Erläuterungsbericht

Optimierungen am östlichen Bahnsteigzugang des geplanten Hochbahnsteiges Brackwede Kirche

„Umbau der Hauptstraße in Bielefeld-Brackwede zwischen Gaswerkstraße und Jenaer Straße“

Abb. 1: Bisherige Situation (Lageplanausschnitt aus Planfeststellungsunterlagen)

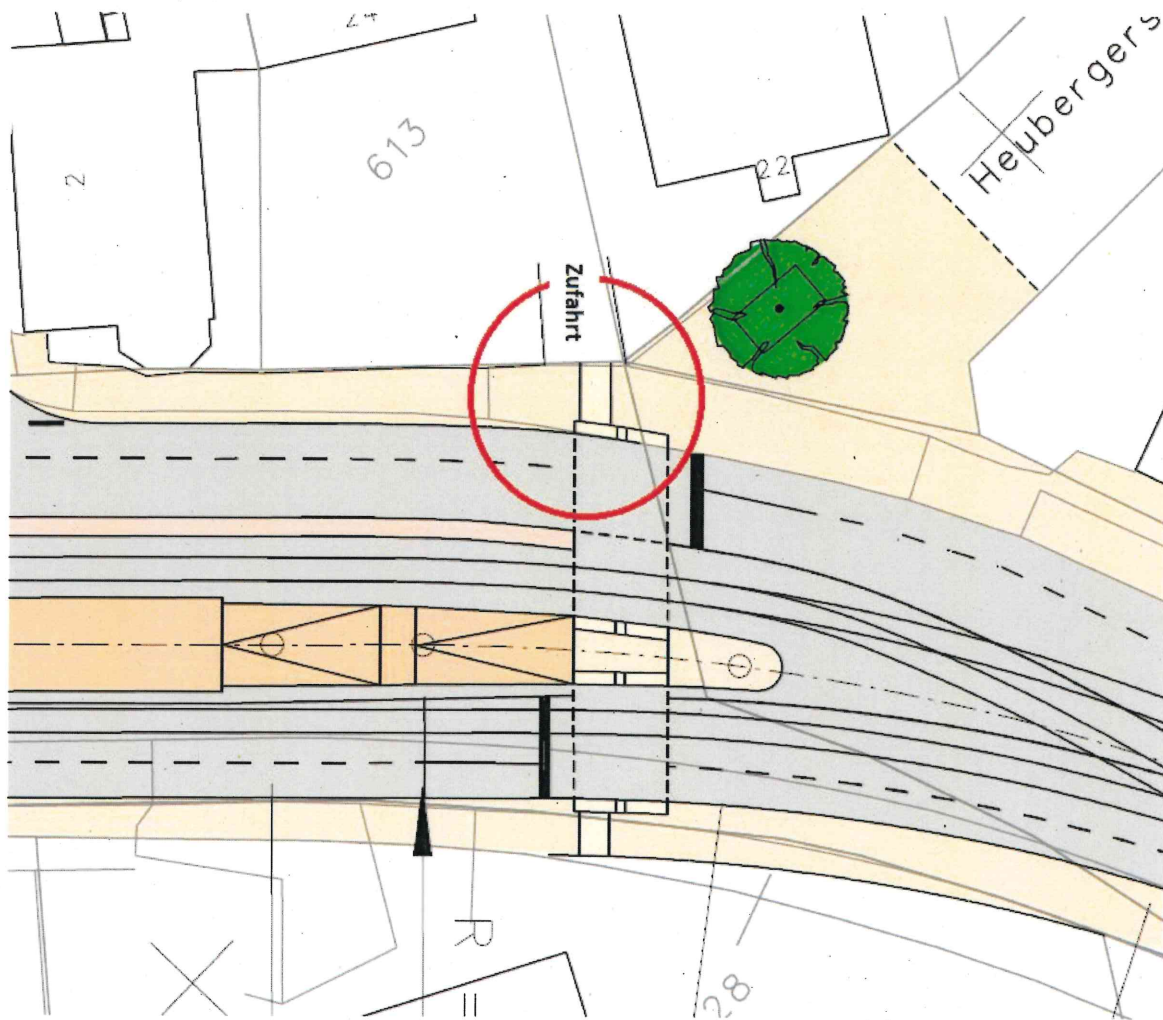
Im Rahmen des geplanten Umbaus der Hauptstraße in Bielefeld-Brackwede ist die Errichtung von drei neuen Hochbahnsteigen für die Stadtbahn geplant, um den barrierefreien Zugang zum ÖPNV zu ermöglichen. Der zukünftige Hochbahnsteig „Brackwede Kirche“ ist östlich der Kreuzung Hauptstraße/ Berliner Straße/ Bodelschwingstraße geplant. Gemäß den Entwurfsplänen, welche dem Antrag auf Planfeststellung zugrunde liegen, ist ein 68 Meter langer Bahnsteig mit beidseitigen barrierefreien Zugangsrampen vorgesehen. Auf der östlichen Bahnsteigseite schließt in den bisherigen Plänen an die Zugangsrampe eine Querungshilfe an. Von dieser Querungshilfe führt eine signalisierte Fußgängerfurt sowohl nach Süden als auch nach Norden. Die nördliche Furt mündet jedoch direkt im Bereich einer privaten Zufahrt (Abb. 1), was sowohl für Anwohner und Besucher als auch für wartende Fußgänger problematisch wäre.

Abb. 2: Variante 1, Schräge Fußgängerfurt

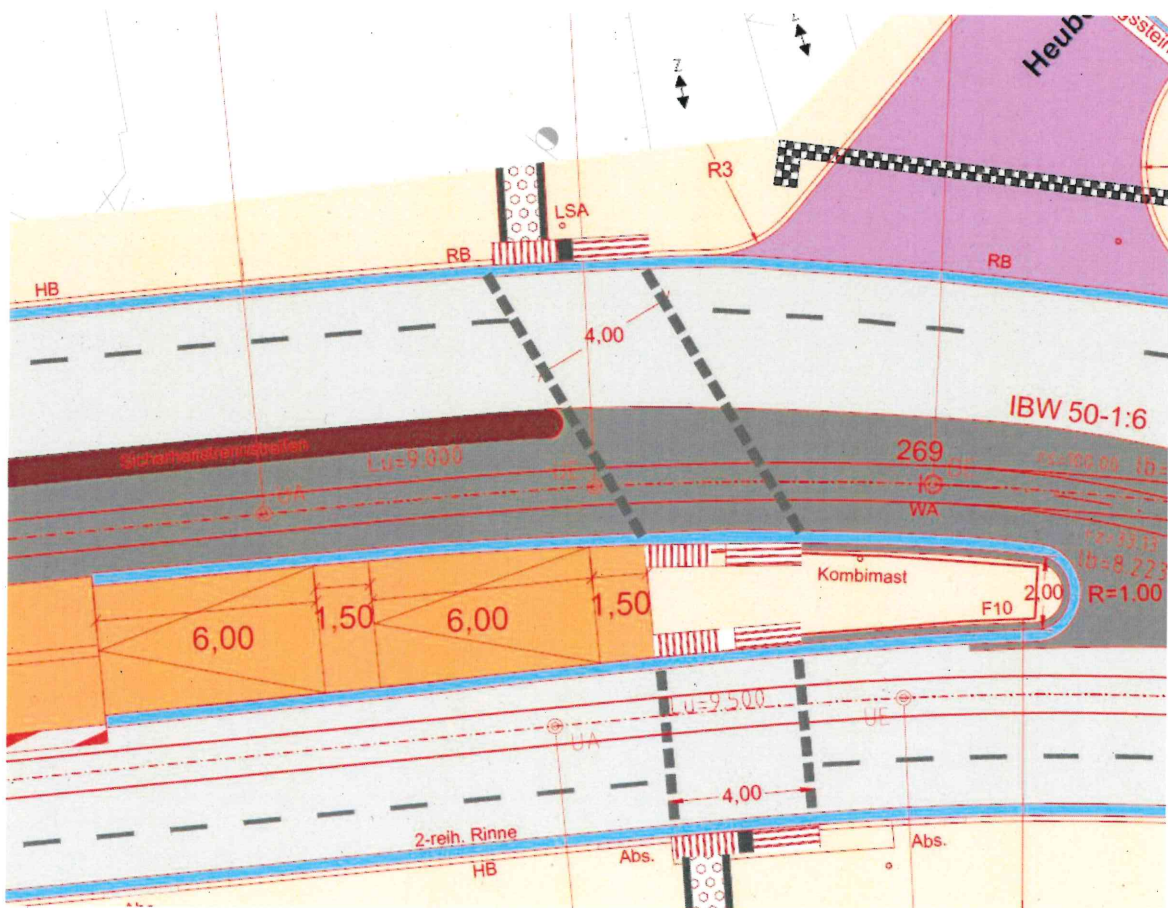
Bei dieser Variante wird die Fußgängerfurt so weit nach links umgeklappt, dass sie außerhalb der Zufahrt auf den Gehweg trifft (Abb. 2). Positiv an dieser Variante ist die weiterhin mögliche breite Zugangsrampe zum Bahnsteig sowie die umwegfreie Querung der Hauptstraße. Nachteilig ist hingegen die sich ergebende schräge Furt, da laut Regelwerk (RASt 06) eine möglichst rechteckige Führung der Furt geplant werden soll. Als schwierig wird auch die Situation für sehbehinderte Menschen eingeschätzt, die aufgrund der nicht geradlinigen Führung Probleme beim Auffinden der gegenüberliegenden Tastkanten haben könnten. Des Weiteren wäre ein Zusatzsignal für die Zufahrt nötig, da diese sich nach wie vor im gesicherten Furt-Bereich befindet. Der Konflikt zwischen Autos, welche die Zufahrt befahren möchten und wartenden Fußgängern würde durch diese Variante lediglich abgeschwächt, jedoch nicht gelöst.

Abb. 4, Querschnitt der Variante 2

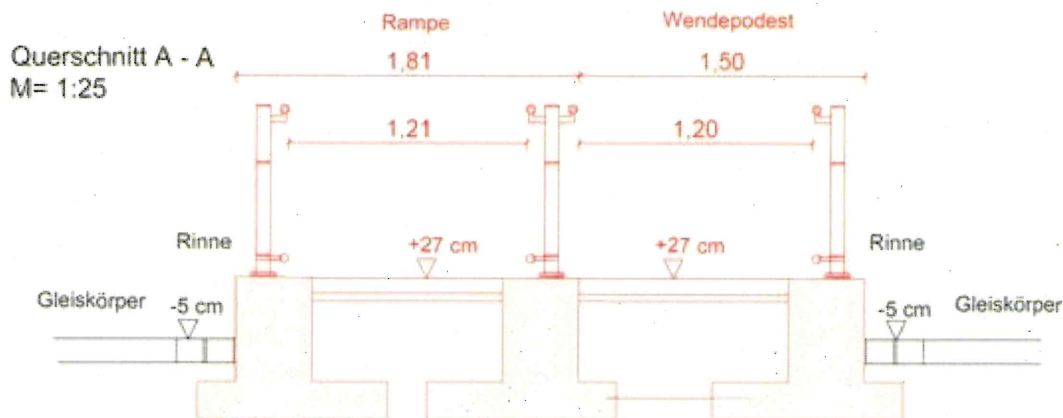
Bei dieser Variante gibt es sowohl eine Zugangsrampe als auch eine Treppe, wobei beide nebeneinander liegen (Abb. 3). Dafür ist die jeweilige Breite eingeschränkt, da sich Rampe und Treppe die verfügbare Breite zwischen den Gleisen teilen müssen (Abb. 4, eine vergleichbare Lösung ist bereits an der Stadtbahn-Haltestelle Graf-von-Stauffenberg-Straße der Linie 4 in Schildesche verwirklicht). Die Aufstellfläche und die nördliche Fußgängerfurt schließen dabei direkt an die Treppe an. Damit ist ein kurzer, nicht barrierefreier Zugang zum Bahnsteig gegeben. Um die Furt barrierefrei zu erreichen, muss

Alle drei Varianten sind grundsätzlich geeignet, das bestehende Problem zu lösen und die Zufahrtssituation zu verbessern. In der Gesamtabwägung aller Belange bietet jedoch Variante 2 insgesamt die meisten Vorteile, indem sie alle Bedürfnisse berücksichtigt. Die Barrierefreiheit bleibt erhalten und die Fußgänger können sicher die Fahrbahn in alle Richtungen queren. Die privaten Zufahrten liegen außerhalb des zu signalisierenden Querungsbereiches. Der Nachteil der schmalen aber dennoch DIN-konformen Rampen wird vor diesem Hintergrund als vertretbar eingeschätzt. Auf Grund der an diesem östlichen Bahnsteigende zu erwartenden geringeren Nutzungsfrequenz im Vergleich zur westlichen, näher an der Kirche gelegenen Bahnsteigzuwegung, erscheint dieses zu Gunsten der erwähnten sicheren Führung für Mobilitätseingeschränkte ebenso hinnehmbar, wie die leicht umwegige Fußwegführung für den Wechsel der Gehwegseiten durch den entstehenden Versatz der Furten.
